SOLICITUD DESVÍO DE TRAMO DE RED DE ABASTECIMIENTO EN EL VIAL C2

EJECUCIÓN DEL "PROYECTO DE URBANIZACIÓN. SECTOR URP-NG-16 "EL ANCÓN", MARBELLA"

SOLICITUD EJECUCIÓN DE TRAMO DE RED DE ABASTECIMIENTO POR CALZADA

EJECUCIÓN DEL "PROYECTO DE URBANIZACIÓN. SECTOR URP-NG-16 "EL ANCÓN", MARBELLA"

Fig. 1: Tramo objeto de la presente solicitud.

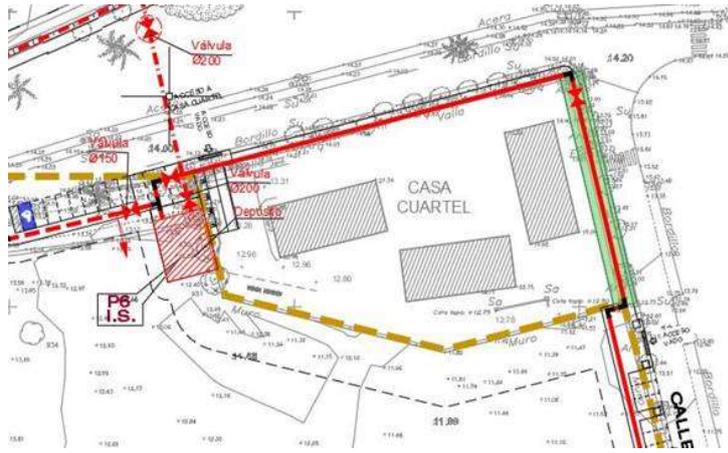
La problemática asociada a dicho tramo es la siguiente:

- El ancho de acerado disponible de acera es de 1,20 metros.
- Por el centro de esos 1,20 metros discurre una **red de Media Tensión existente a una profundidad de 0,90 metros.**
- En el margen izquierdo del acerado se encuentra un muro de mampostería existente bastante antiguo.
- **Imposibilidad de trabajo en condiciones de seguridad** para los trabajadores en la zanja de ante la cercanía de una red de media tensión en el margen Este y descalce del muro existente en el margen oeste.

El desvío por calzada del tramo que discurre al Este de la guardia civil a fin de poder garantizar su ejecución en condiciones de seguridad para los trabajadores y eliminando la consiguiente peligrosidad en caso de realizarse su ejecución en acerado.

Fig. 2: Sección tipo acerado Este de la Casa Cuartel.

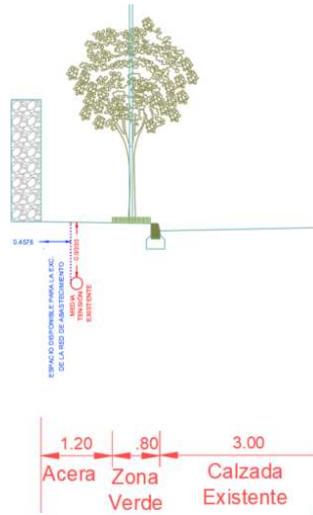
Destacar que el ancho disponible para la ejecución de la red de abastecimiento (la cual debe instalarse por debajo de la Red de Media Tensión existente) es de 0,46 m. Teniendo en cuenta el muro existente en el margen izquierdo este podría verse descalzado por la ejecución de la zanja, ya que la zanja tendría que realizarse a una profundidad de al menos 1,30m puesto que debe instalarse a una profundidad superior a la media tensión.

Fig. 1: Tramo objeto de la presente solicitud.

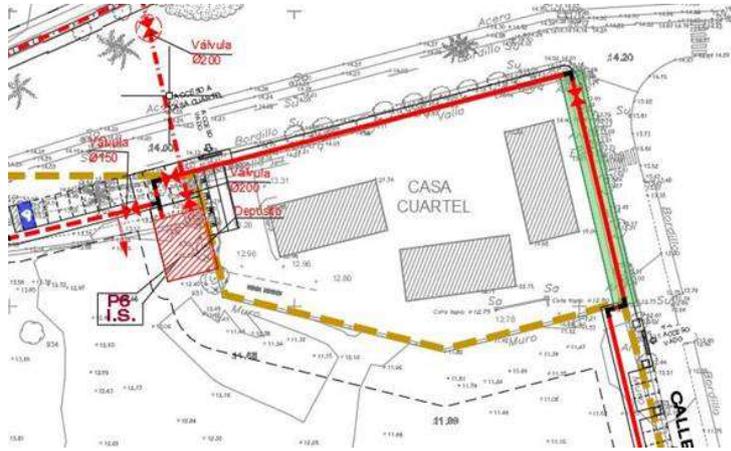
La problemática asociada a dicho tramo es la siguiente:

- El ancho de acerado disponible de acera es de 1,20 metros.
- Por el centro de esos 1,20 metros discurre una red de Media Tensión existente a una profundidad de 0,90 metros.
- En el margen izquierdo del acerado se encuentra un muro de mampostería existente bastante antiguo.

A raíz de lo expuesto, se solicita la ejecución del tramo objeto del presente informe por calzada, puesto que de esta forma se evita realizar una excavación de una profundidad superior a 1,30 metros que pueda descalzar el muro con la correspondiente peligrosidad que ello puede conllevar para los trabajadores que tengan que ejecutar dicho trabajo, así como para los residentes de la casa cuartel de la Guardia Civil

Fig. 2: Sección tipo acerado Este de la Casa Cuartel.

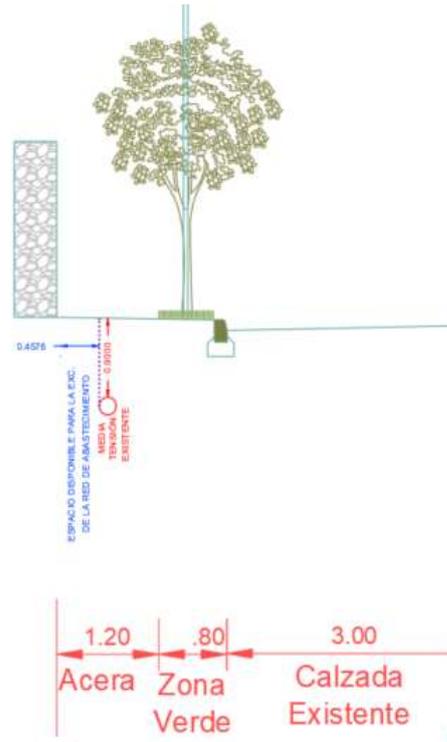
Por tanto, el ancho disponible para la ejecución de la red de abastecimiento (la cual debería instalarse por debajo de la Red de Media Tensión existente) es de 0,46 m. Teniendo en cuenta el muro existente en el margen izquierdo este podría verse descalzado por la ejecución de la zanja, ya que la zanja tendría que realizarse a una profundidad de al menos 1,30m para encontrarse debajo la media tensión.
